AUTO No. 00455

POR LA CUAL SE OTORGA PERMISO DE OCUPACIÓN DE CAUCE Y SE TOMAN OTRAS DETERMINACIONES

EL SUBDIRECTOR DE CONTROL AMBIENTAL DE LA SECRETARÍA DISTRITAL DE AMBIENTE

Ilustración 2. Planta cabezal de quebrada

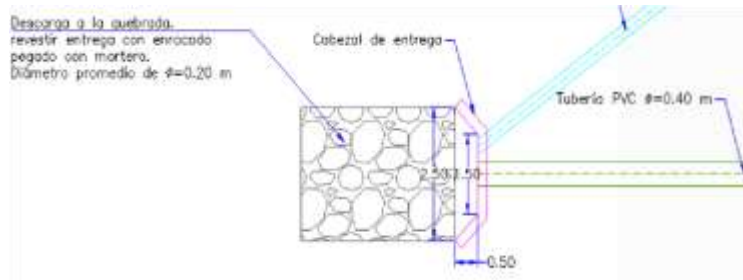
4. El cabezal de descarga de aguas lluvias a construir no debe causar represamientos, disminución de la capacidad hidráulica del cauce o la pérdida de este.
